### Saare kinnistu projekteerimistingimuste eelnõu kooskõlastamine märkustega, ristumiskoha nõuded

Olete esitanud Transpordiametile kooskõlastamiseks projekteerimistingimuste eelnõu Saare maakonna Saaremaa valla Tehumardi küla Saare kinnistule suvila (EHR-i kood 121433101) ehitamiseks.

Kinnistu (katastritunnus 71401:001:3659) asub riigitee nr 21111 Tehumardi-Kogula tee km 1,86-1,918 kaitsevööndis.

Joonis 1. Ristumiskoha pikikallate kujundamine

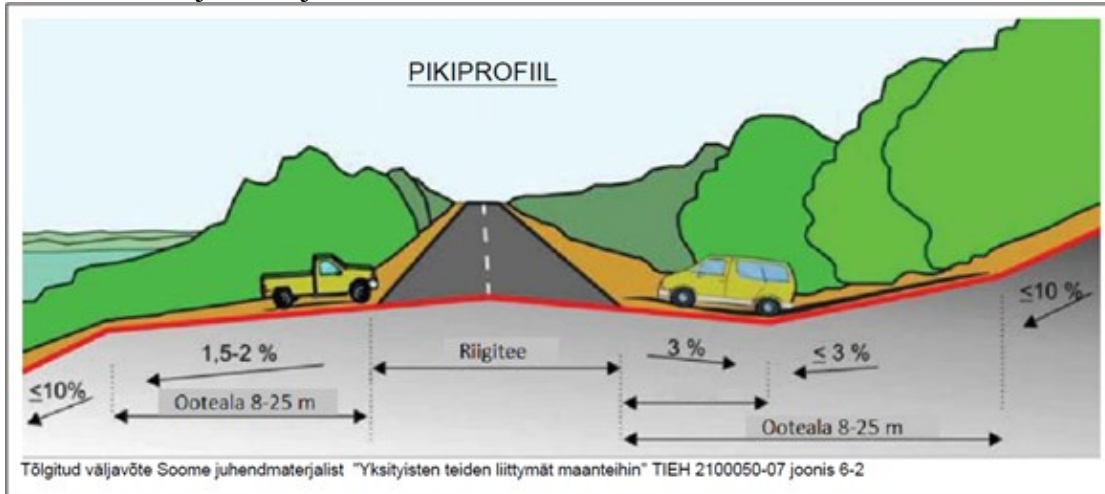
10. Ristumiskoha plaanilahenduse koostamisel lähtuda Transpordiameti tüüpjoonise I põhimõtetest. Pöörderaadiused määrata liikluskoosseisu kõige ebasoodsama sõiduki pöördekoridoride järgi. Kujutada pöördekoridorid joonistel.
11. Ristumiskoht projekteerida riigiteega võimalikult täisnurga all. Ristumiskoha pikikalded määrata vastavalt alltoodud joonise põhimõtetele arvestusega, et riigitee alusele maale sademeveett üldjuhul ei juhitata.
